Ggst.: Murkraftwerk Graz, Teilabnahme Sonnendecks, Stützpunkt und  
Plattformen, UVP Abnahmeverfahren, (Teil-) Abnahmebescheid

## **Murkraftwerk Graz Sonnendecks, Stützpunkte und Plattformen**

### **Teilabnahme der Anlagenteile bzw. Bauwerke zur Gestaltung der Murofer unter gleichzeitiger nachträglicher Genehmigung geringfügiger Abweichungen gemäß § 20 UVP-G 2000**

# B E S C H E I D

Abbildung 1: Lageplan Slipeinlage/Stützpunkt Einsatzorganisationen Ausführung (aus KOL\_LP\_SCH\_Sonnendecks\_Teil1\_20241217)

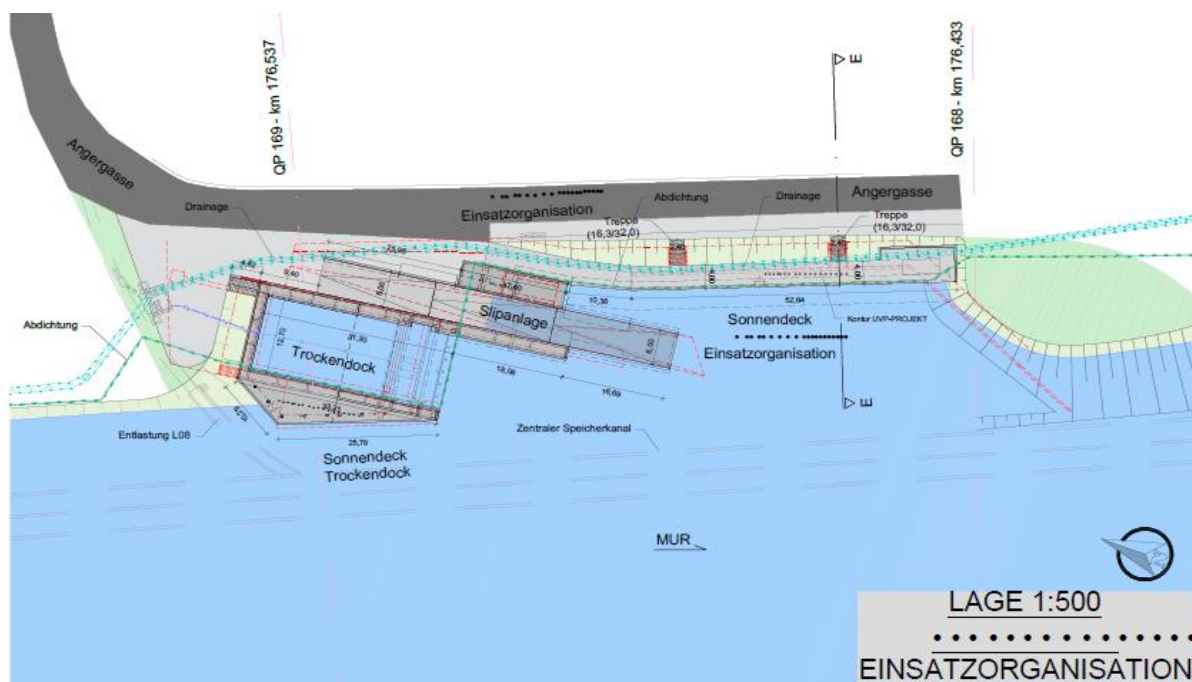
Der Stützpunkt Einsatzorganisationen wurde flussaufwärts in die Angergasse verschoben, da die Herstellung eines Zuganges gemäß Maßnahme M-23 flussab des Kraftwerks nicht mehr erforderlich war. Eine planliche Konkretisierung lag zum Zeitpunkt der UVP-Einreichung noch nicht vor. Es wurde der Betonbau der Fundamente des Feuerwehrbootshauses, eine Slipanlage, ein Trockendock, sowie zwei ergänzende Sonnendecks errichtet, die die Erlebbarkeit des Flusses durch wassernahe Zugänglichkeit verbessern.

Abbildung 5: Lageplan Ausführung Sonnendeck Augarten (aus KOL\_LP\_SCH\_Sonnendecks\_Teil1\_20241217)

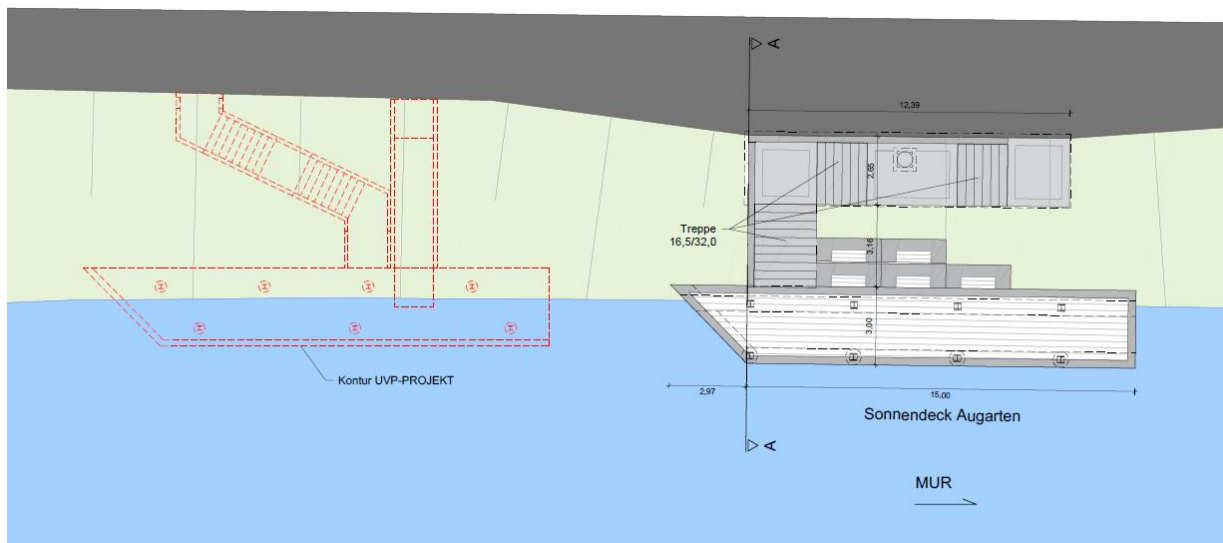
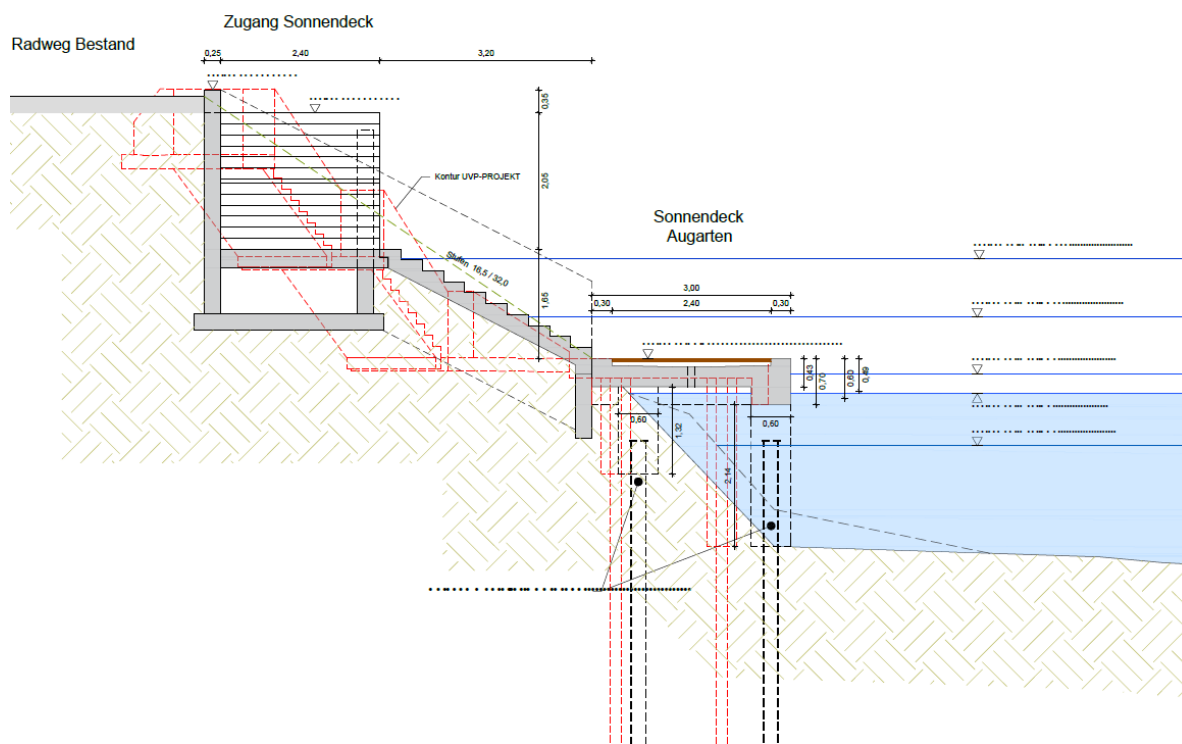
Gemäß dem Fachgutachten der Amtssachverständigen für Wasserbautechnik wurden die Sonnendecks Augarten, Neuholdaugasse, Seifenfabrik, Reinbacher, Kraftwerkspark und Plattform Oberwasser abweichend von den Darstellungen in der Bewilligung errichtet. Beim Anlagenteil „Sonnendeck und Steg Seichtwasserzone Grünanger samt Kaimauer und geschotterter informeller Gewässerzugang“ wurde zusätzlich zu der bereits sinngemäß in der ursprünglichen Planung enthaltenen Kaimauer und dem geschotterten Zugang zur Seichtwasserzone ein ca. 30 m langer und 5 m breiter Steg errichtet.

Abbildung 10: Lageplan Ausführung (MKWG\_KO\_SWZ\_Grünanger\_Teilbereich\_Vergleich\_20250110)

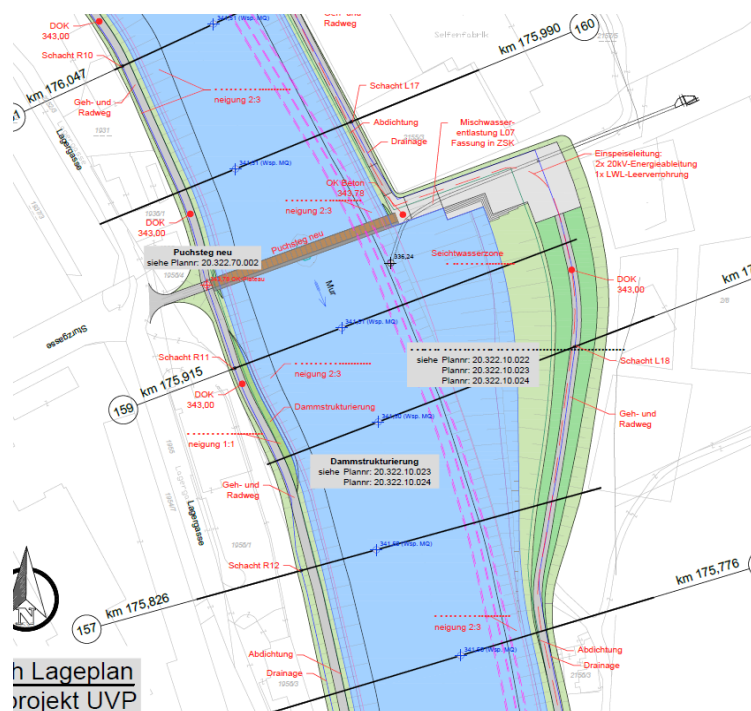
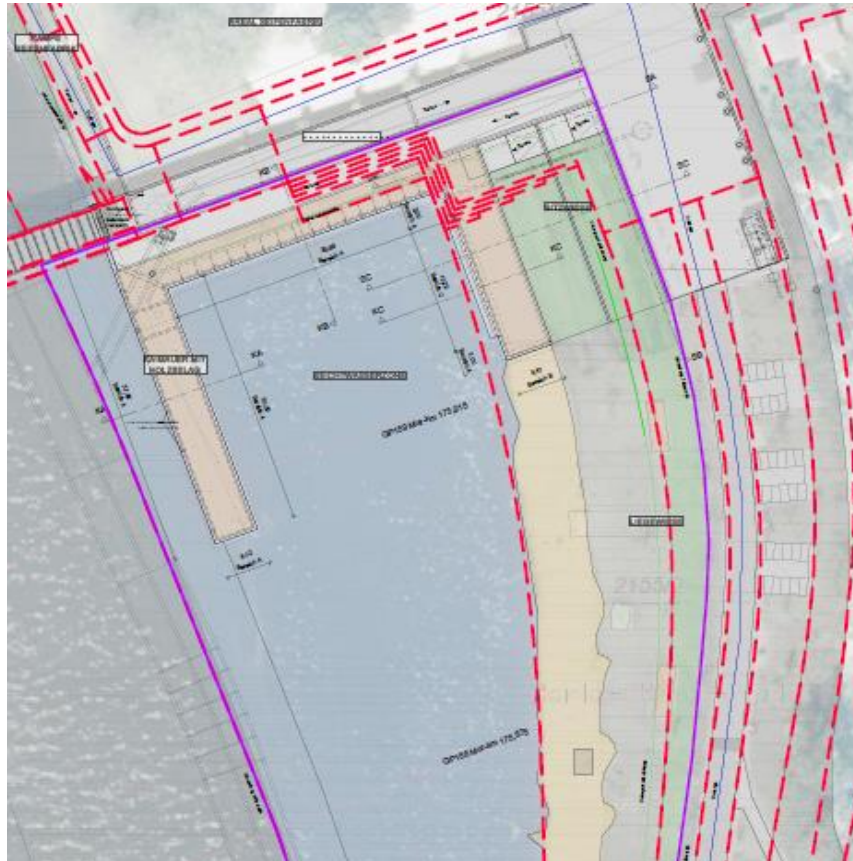
>Im Bereich der Seichtwasserzone Grünanger wurde zusätzlich zu den bereits sinngemäß in der ursprünglichen Planung enthaltenen Kaimauer und dem geschotterten Zugang zur Seichtwasserzone ein Steg errichtet. Dieser rund 30m lange und 5m breite Steg wurde in Form einer Betonkonstruktion errichtet und mit einem Holzbelag als Oberfläche versehen. Dieser Steg bildet die Abgrenzung der Seichtwasserzone Grünanger zum Flussschlauch.

Beim Anlagenteil „Sonnendeck und Steg Seichtwasserzone Grünanger samt Kaimauer und geschotterter informeller Gewässerzugang“ wurde zusätzlich zu der bereits sinngemäß in der ursprünglichen Planung enthaltenen Kaimauer und dem geschotterten Zugang zur Seichtwasserzone ein Steg errichtet. Somit wurde dieser Anlagenteil abweichend von den erteilten Genehmigungen errichtet.

Abbildung 11: Ausführung Steg/Längsbuhne (aus KOL\_LP\_SCH\_Sonnendecks\_Teil2\_20241217)

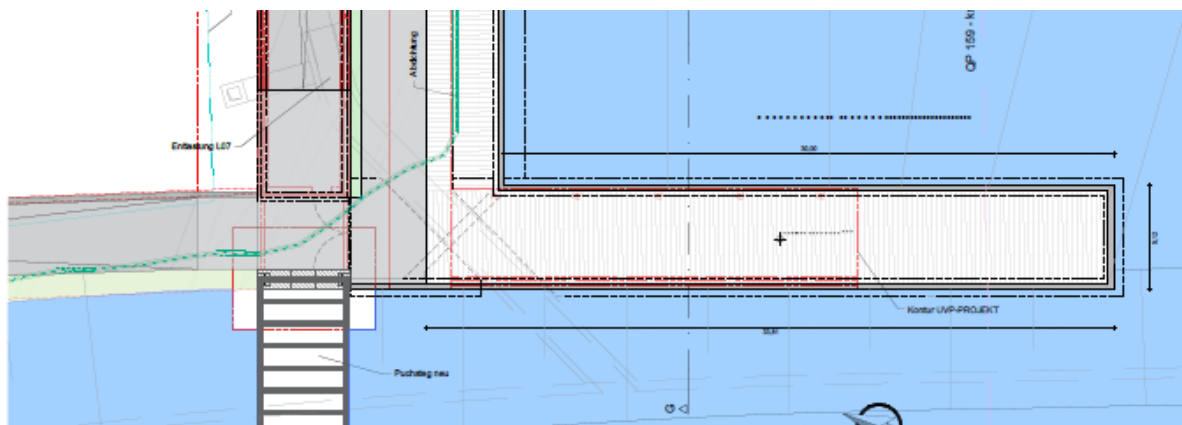
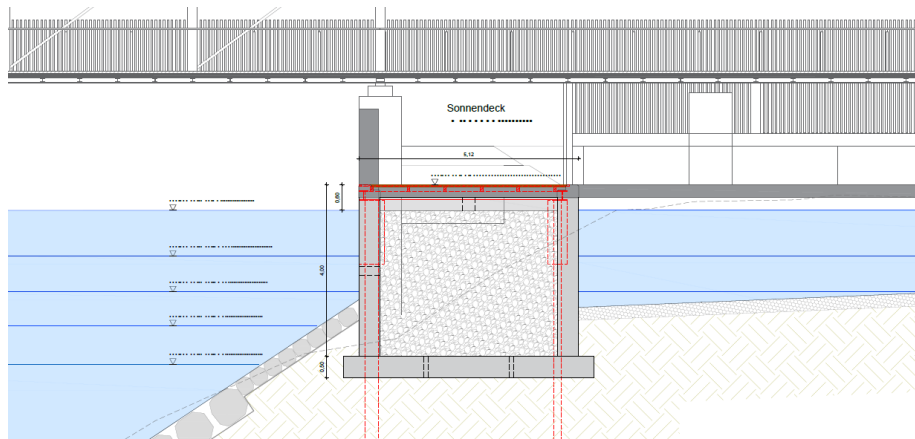
Im Bereich der Seichtwasserzone Grünanger wurde zusätzlich zu den bereits sinngemäß in der ursprünglichen Planung enthaltenen Kaimauer und dem geschotterten Zugang zur Seichtwasserzone ein Steg errichtet. Dieser rund 30m lange und 5m breite Steg wurde in Form einer Betonkonstruktion errichtet und mit einem Holzbelag als Oberfläche versehen. Dieser Steg bildet die Abgrenzung der Seichtwasserzone Grünanger zum Flussschlauch.

Abbildung 19: Lage Ausführung Plattformen Ruderer (KOL\_LP\_SCH\_Sonnendecks\_Teil1\_20241217)

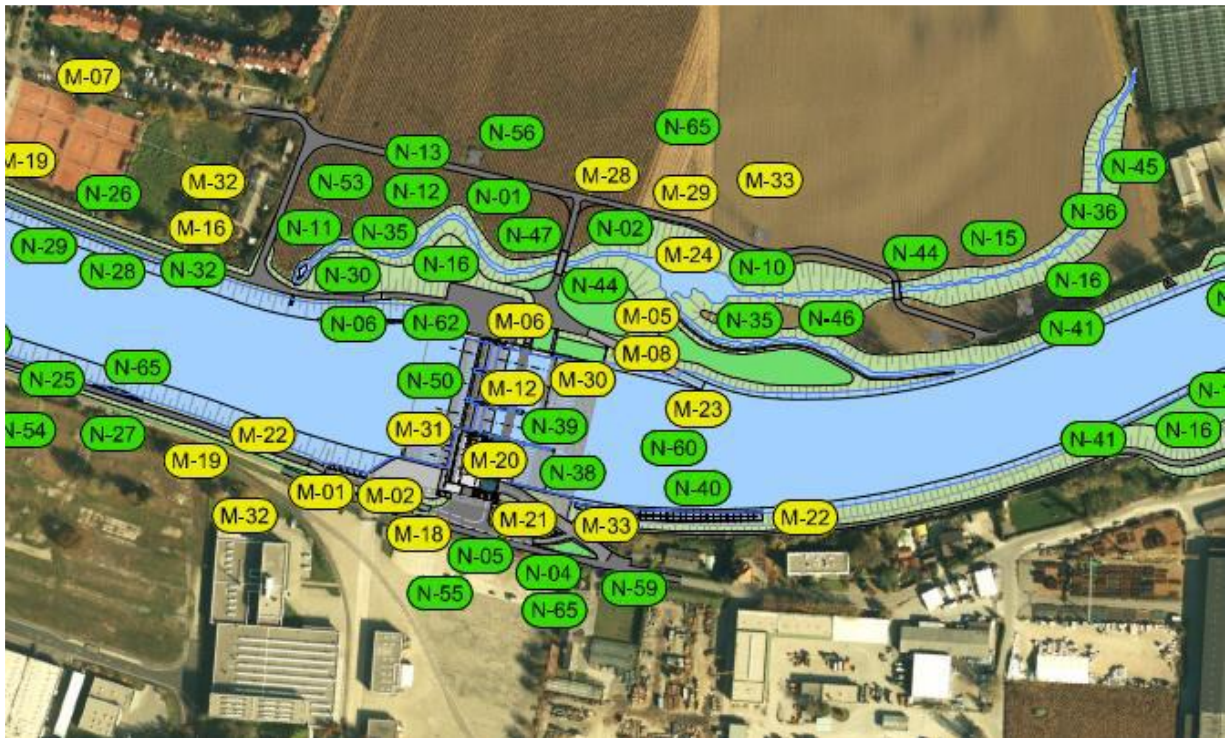
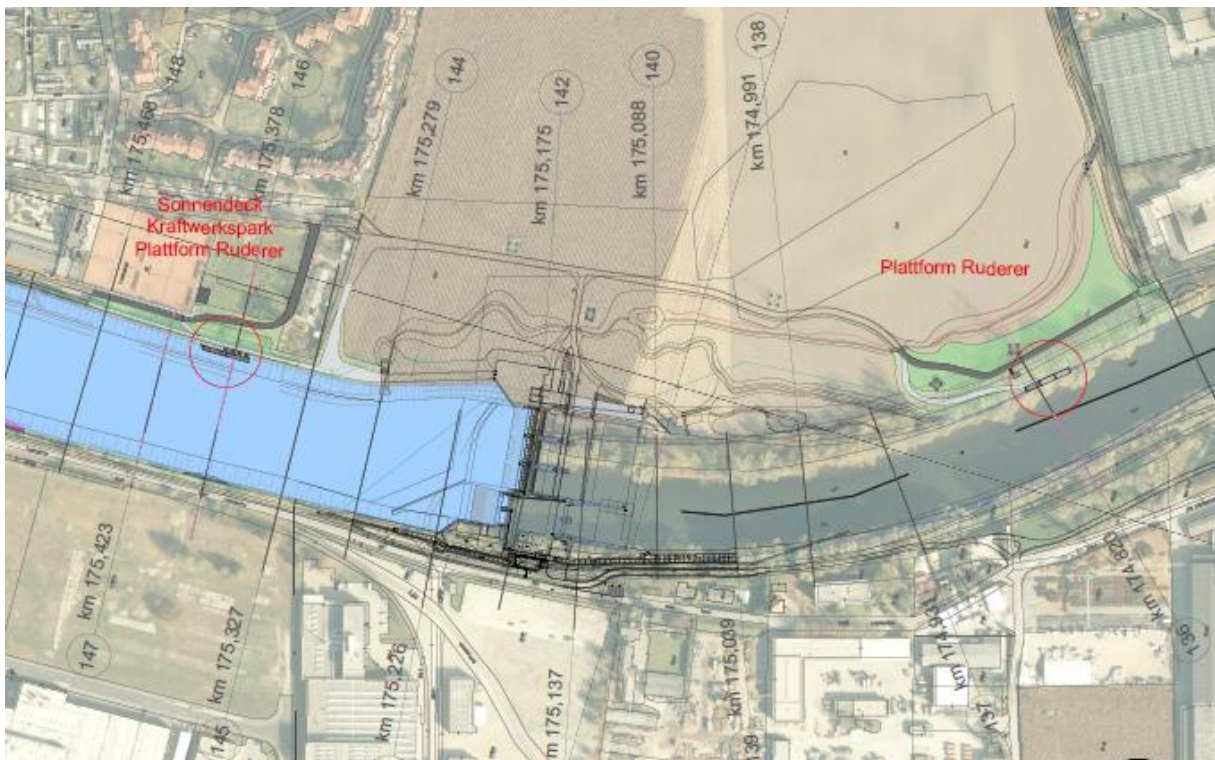
>Das UVP-Einreichprojekt (vgl. UVP-Einreichprojekt, Einlage Nr. 2302, Übersichtslageplan Maßnahmen) sah die Errichtung der Ein- und Ausstiegsstelle für Wassersportler flussauf bzw. flussab im Nahbereich des rechtsufrigen Krafthauses vor. Da rechtsufrig keine Parkplatzmöglichkeiten (insbesondere für PKW mit Anhänger) für den Antransport der Boote, SUPs, etc. bestehen, wurden in Abstimmung mit dem Masterplan Mur Graz Mitte und den Planungen der Stadt Graz die Plattformen auf die linke Murseite versetzt, wo Parkplatzflächen für Ruderer und Paddler in der Pichlergasse bestehen. Die Plattformen wurden darüber hinaus weiter flussauf bzw. flussab außerhalb der Schifffahrtsverbotsbereiche situiert.<

Die Plattformen Wassersport („Ruderer“) wurden abweichend von der ursprünglich geplanten rechtsufrigen Situierung aufgrund der besseren Erreichbarkeit für die Nutzer\*innen auf das linke Murufer verlegt.
